### 3.2 日照阻害

#### 3.2.1 存在による影響（工作物等の出現）

計画建築物による日照阻害の予測結果は、表 3.2-1～2 及び図 3.2-1～4 に示すとおりであり、変更前(評価書)と比較し、影響として大きな変化はない。

図 3.2-2 (1) 冬至日における時刻別日影図（地盤面から+4m）【変更後】

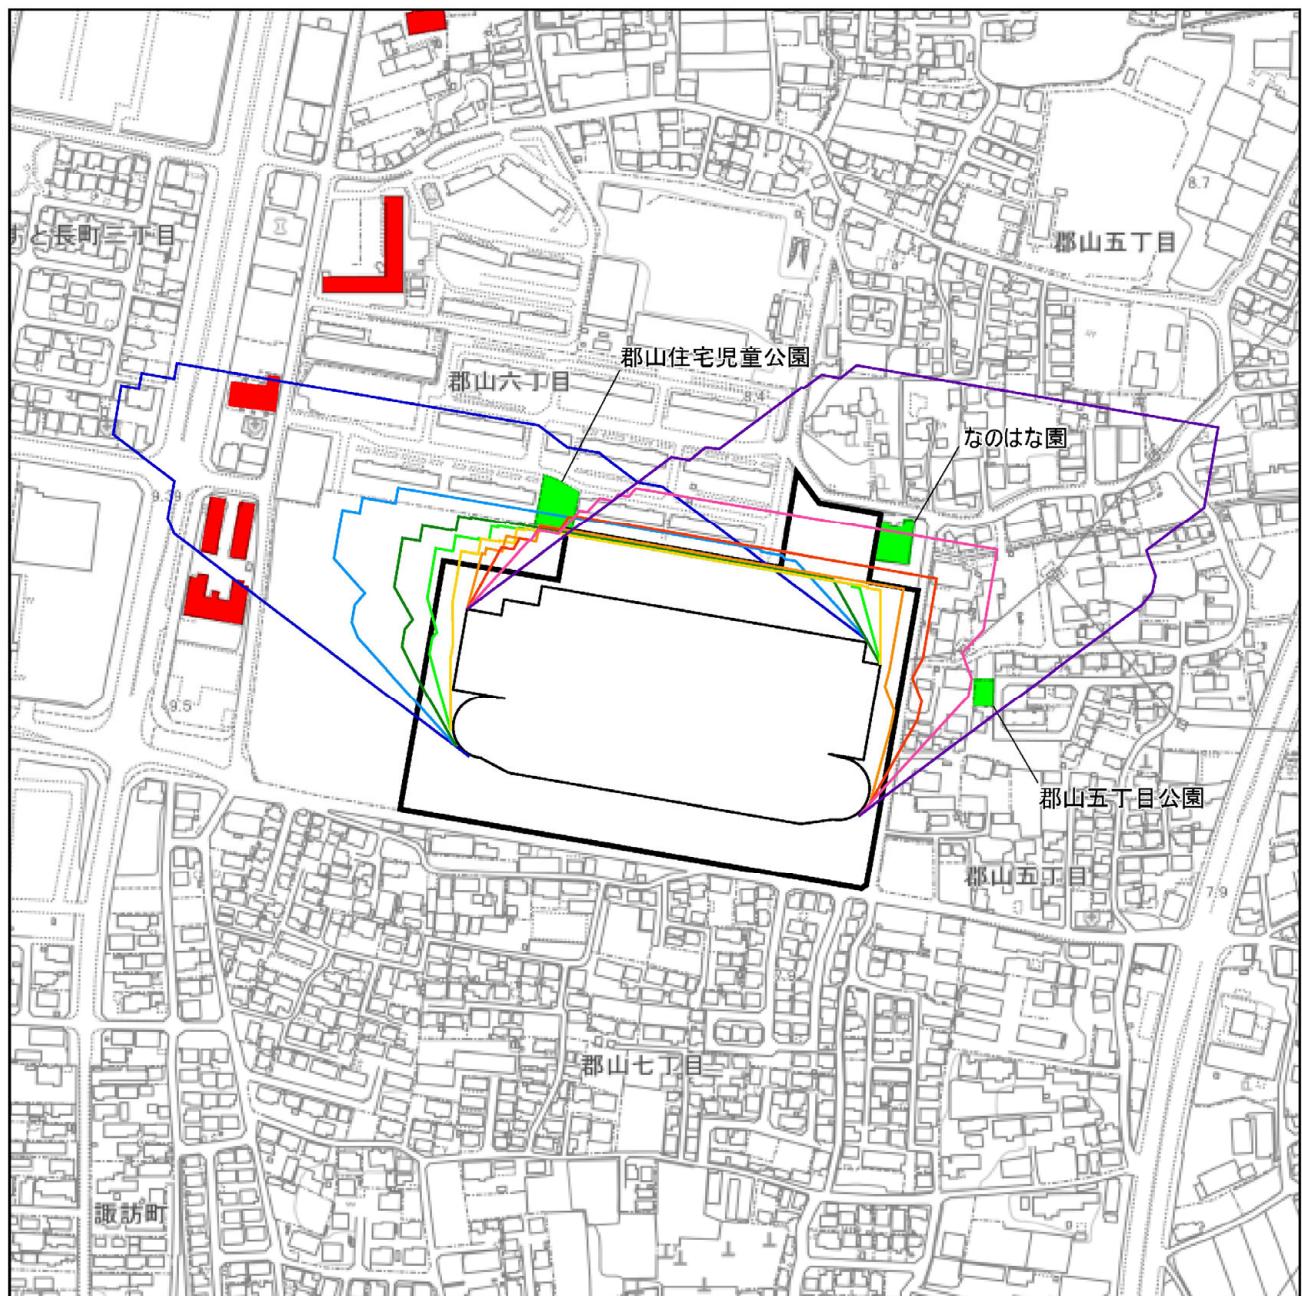
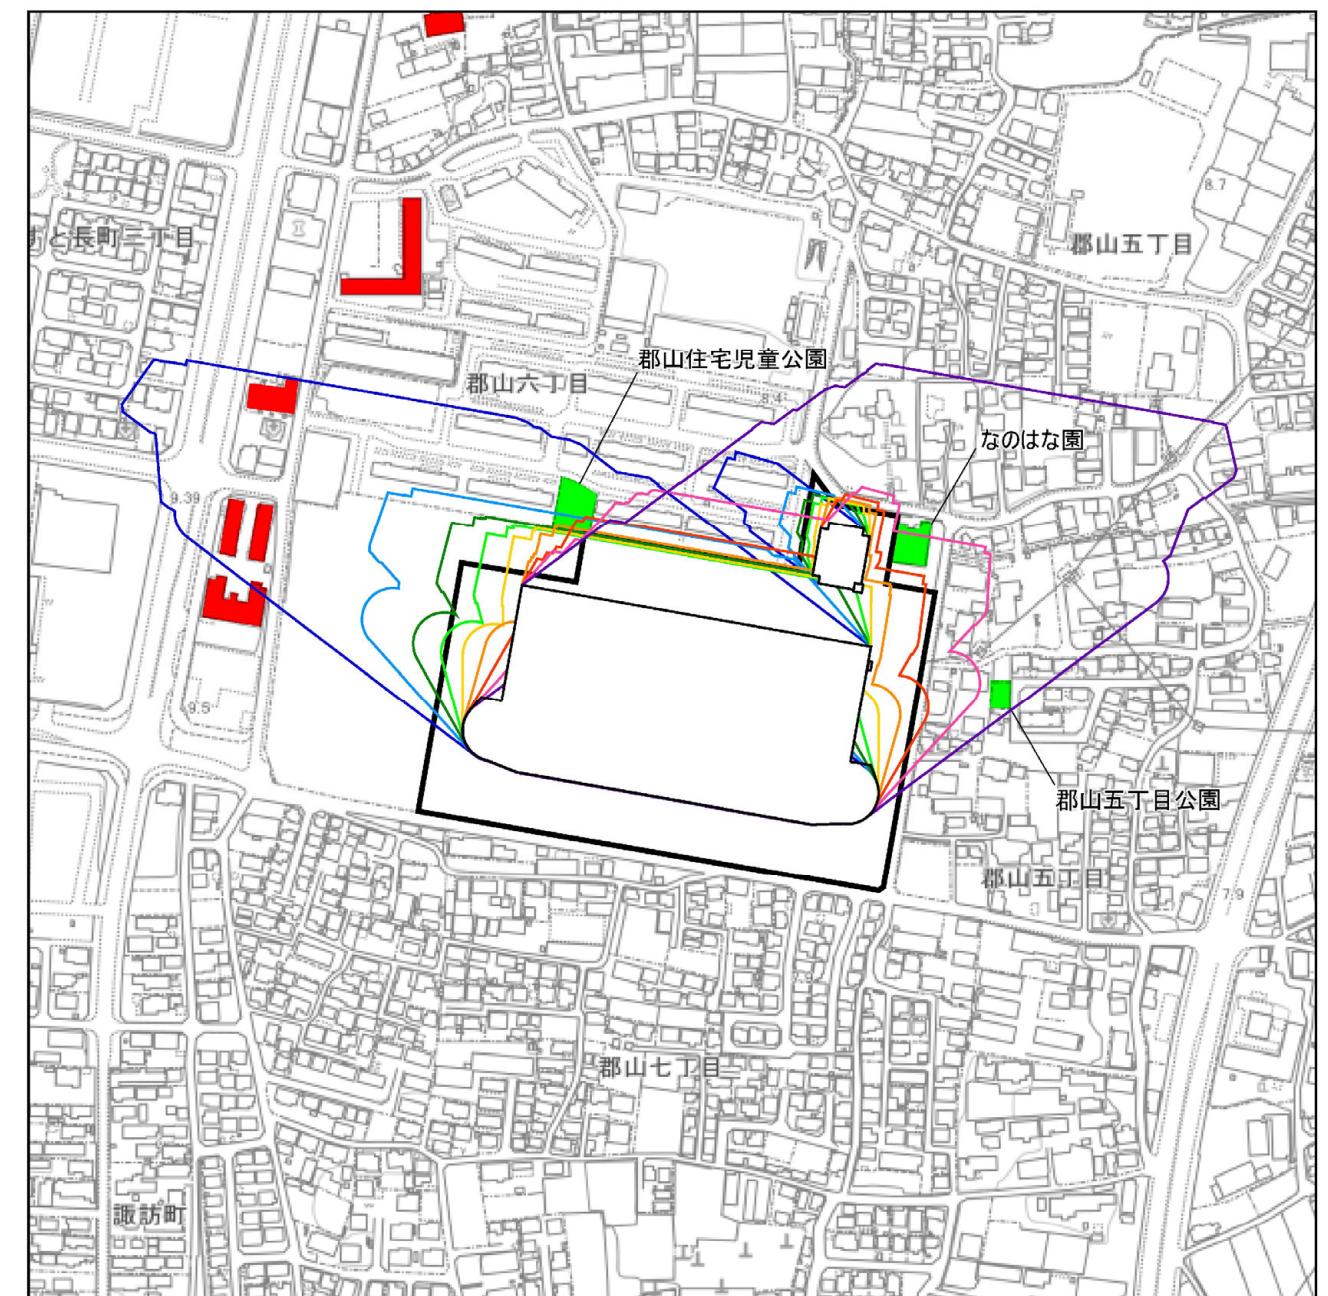
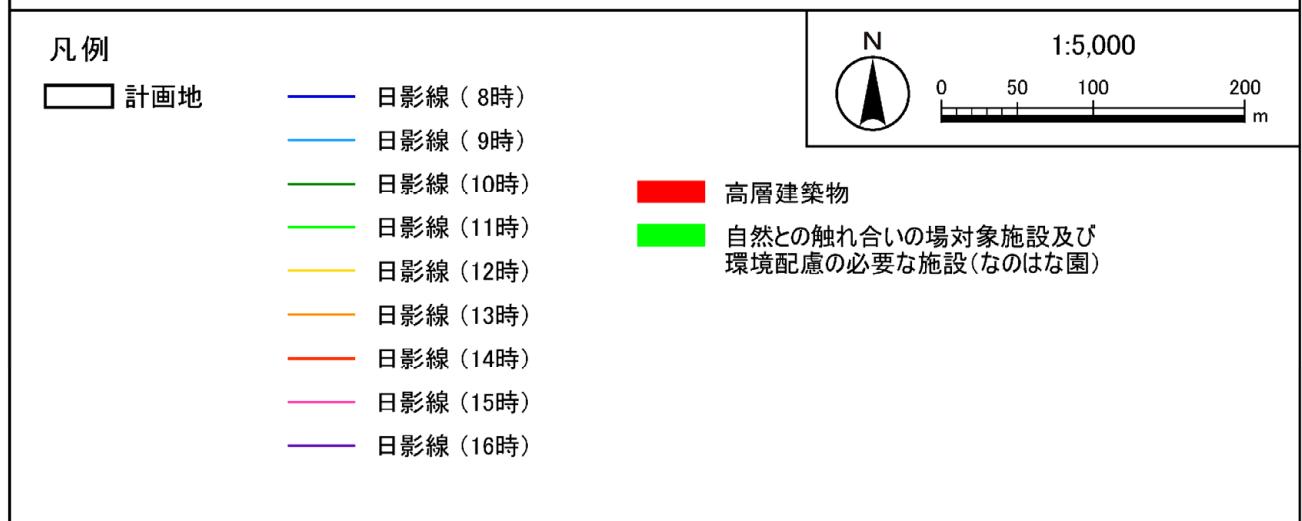
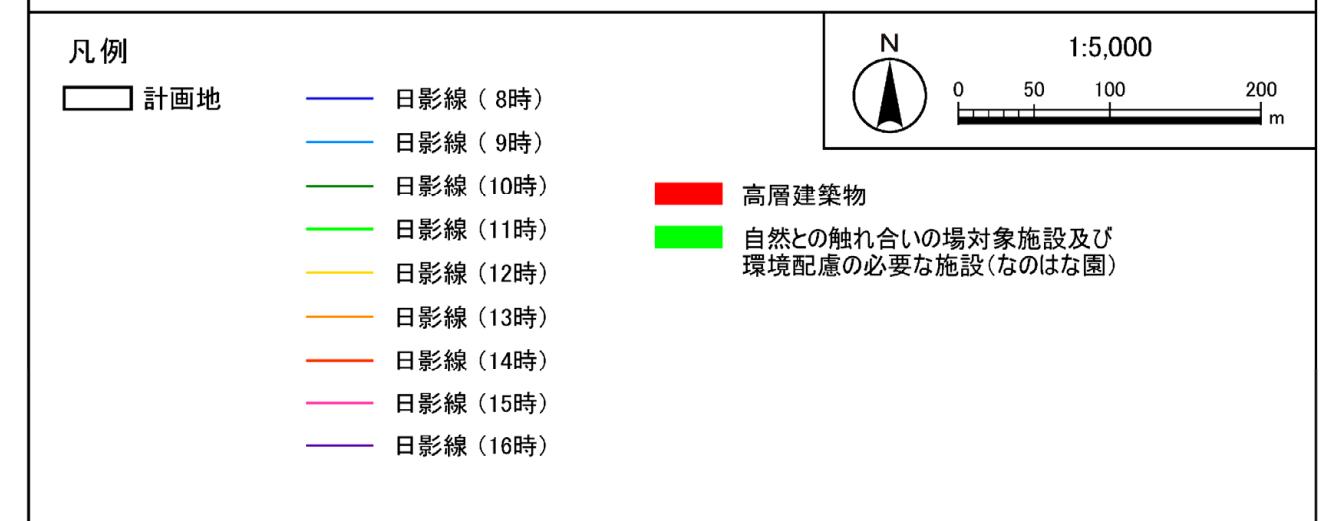
変更前(評価書)	変更後
地盤面 +4m	<p>時刻別日影図を図 3.2-1(1)に示す。 冬至日の日影は 8 時台が最も長く、予測地域として設定したあすと長町 3 丁目付近まで日影が発生する。時間とともに日影は東に移りながら短くなり、10 時～13 時は一部既設の DPL 仙台長町に係るものの北側はほとんどが敷地境界付近に留まる。その後、北及び北東方向に日影が伸び、16 時台には郡山五丁目付近まで日影が至り、計画地北東端から約 280m の日影が発生すると予測される。</p>	<p>時刻別日影図を図 3.2-2(1)に示す。 変更前(評価書)と比べて日影の最大範囲は変更前(評価書)とほぼ同程度と予測される。 自走式駐車場の存在により、自走式駐車場の西側から北側では 8 時～10 時、13～15 時までの時間帯で主に道路や駐車場に日影がかかるものと予測される。 配慮が必要な主な施設であるなのはな園には、変更前(評価書)と同程度の日影がかかると予測される。</p>
地盤面 +0m	<p>時刻別日影図を図 3.2-1(2)に示す。 地盤面から 4m の予測結果に比べ西側に約 30m、北側に約 25m、東側に約 25m 広がることとなる。これにより、時刻別の日影はすべての時間帯で計画地の外に発生すると予測されるが、10 時～13 時の間は周辺に分布する建物に日影が及ぶことはない。 配慮が必要な主な施設においては、郡山住宅児童公園では 8 時～9 時台、郡山五丁目公園では 16 時台、なのはな園では 15 時～16 時台と、1～2 時間程度の日影がかかると予測される。</p>	<p>時刻別日影図を図 3.2-2(2)に示す。 日影の規模は変更前(評価書)よりも約 30 m 日影が短く、地盤面から 4m の予測結果と同程度と予測される。 倉庫本体の日影は、周辺の建物に日影が及ぶ時間は変更前(評価書)より 1 時間少ない(日影がかからない時間 10 時～14 時)。 自走式駐車場の日影についても周辺に分布する建物に日影が及ぶことはない。 配慮が必要な主な施設(郡山住宅児童公園、郡山五丁目公園、なのはな園)に日影がかかる時間帯も変更前(評価書)と変わらないと予測される。</p>

図 3.2-4 (1) 冬至日における等時間日影図（地盤面から+4m）【変更後】

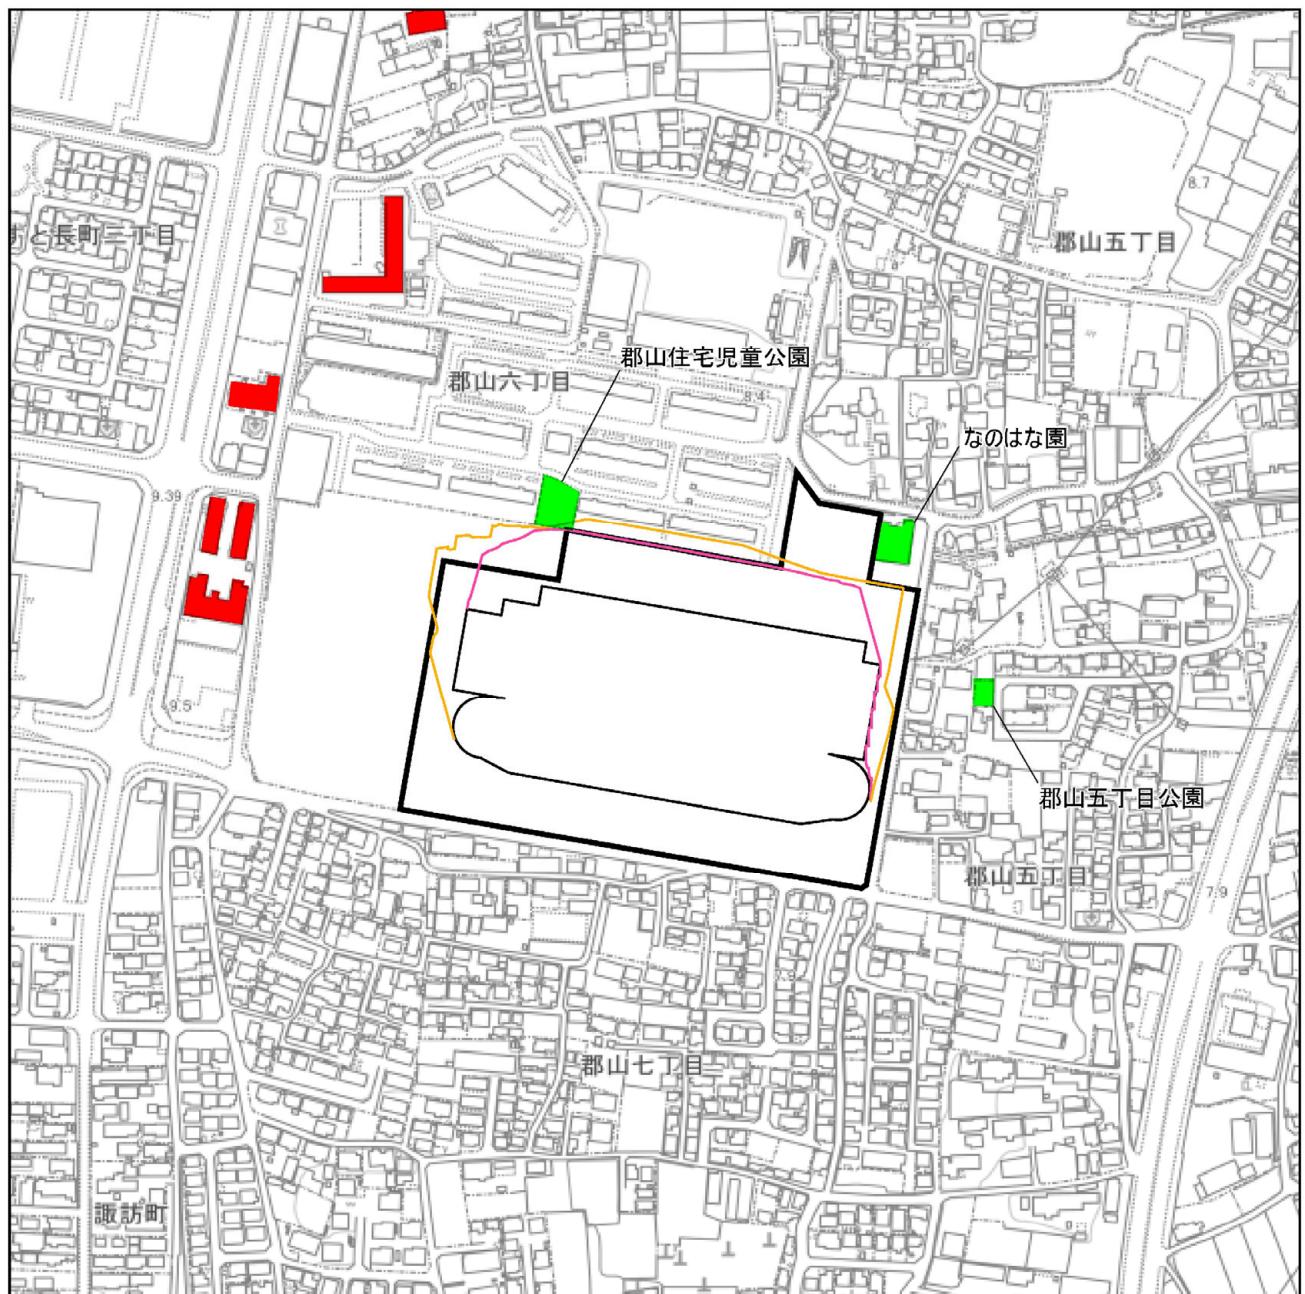
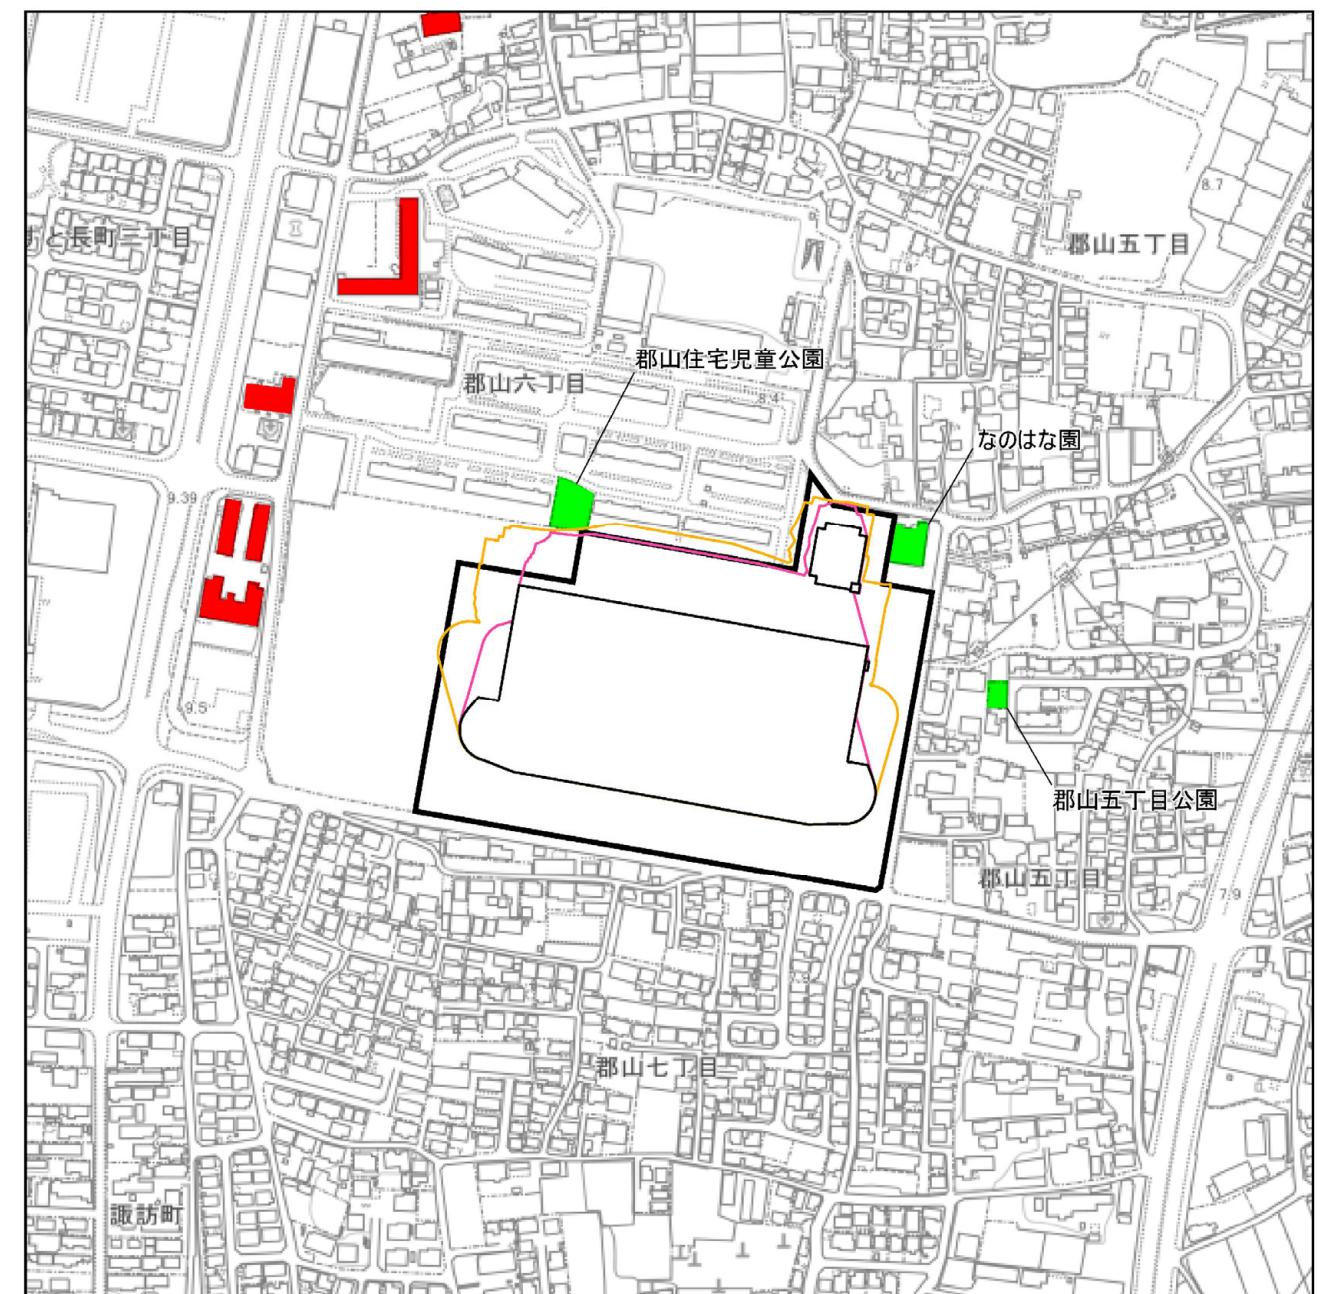
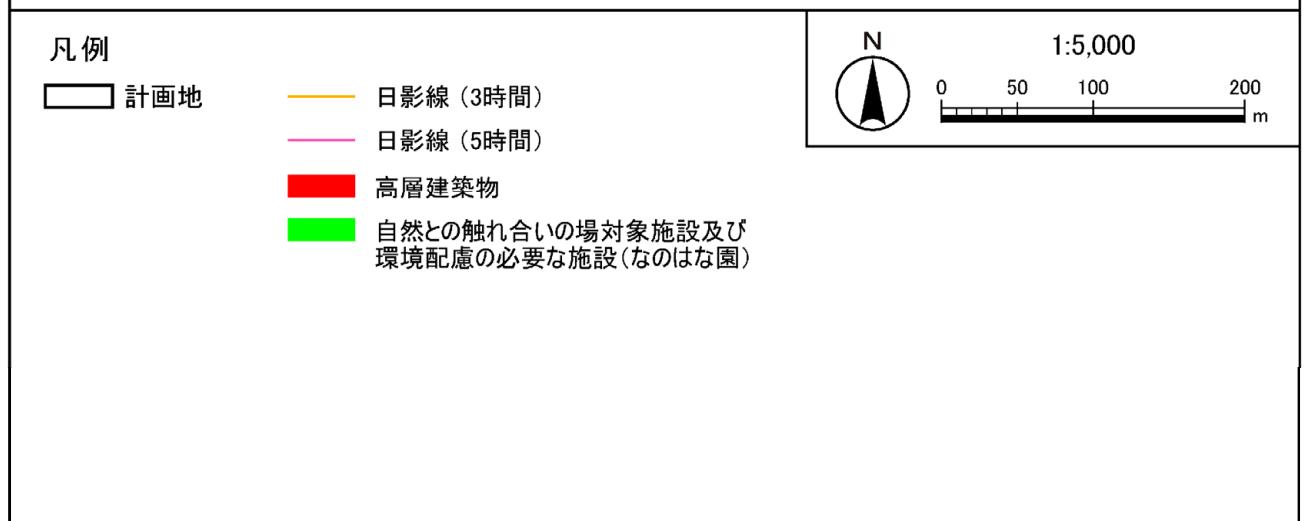
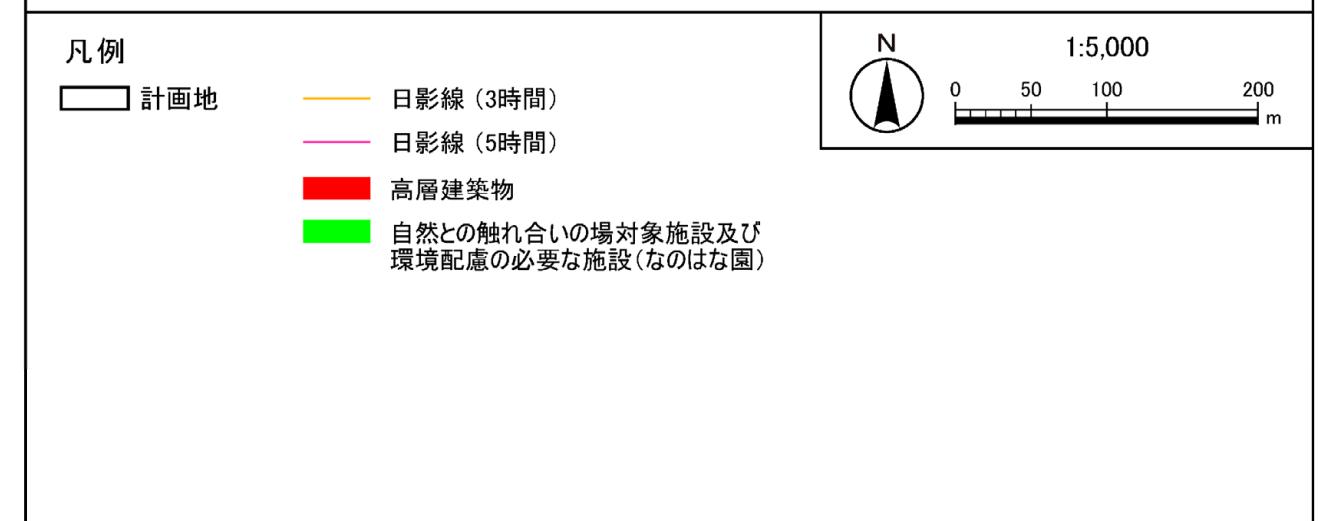
変更前(評価書)	変更後
地盤面 +4m	<p>等時刻日影図を図 3.2-3(1)に示す。</p> <p>冬至日の日影の継続時間が 3 時間以上の範囲及び 5 時間以上となる範囲は、東西方向では大部分が計画地内に収まることとなる。</p> <p>計画地北側は 5 時間等日影線が敷地境界付近、3 時間等日影線が仙台郡山住宅の中庭（敷地境界から 10m）にかかると予測される。</p>	<p>等時刻日影図を図 3.2-4(1)に示す。</p> <p>東西方向の日影は、自走式駐車場の存在により 3 時間日影線が計画地西側の道路に日影がかかると予測される。倉庫本体の日影は 3 時間及び 5 時間日影線ともに東西方向が短くなり、3 時間日影線は、なのはな園の中庭の一部にかかっていたが、からなくなると予測される。</p> <p>北方向の日影は、3 時間等日影線が一部の道路にかかるが大部分は計画地内に収まるものと予測される。</p>
地盤面 +0m	<p>等時刻日影図を図 3.2-3(2)に示す。</p> <p>冬至日の日影の継続時間は、5 時間等日影線は仙台郡山住宅の中庭に、3 時間日影線は仙台郡山住宅の 2 棟の建物となのはな園の中庭の一部にかかると予測される。</p>	<p>等時刻日影図を図 3.2-4(2)に示す。</p> <p>5 時間等日影線は仙台郡山住宅の中庭のほか新たに道路・駐車場に、3 時間日影線は仙台郡山住宅の 2 棟の建物のほか新たになのはな園の中庭の一部にかかると予測される。</p> <p>自走式駐車場の日影は周辺に分布する建物にかかるないと予測される。</p>
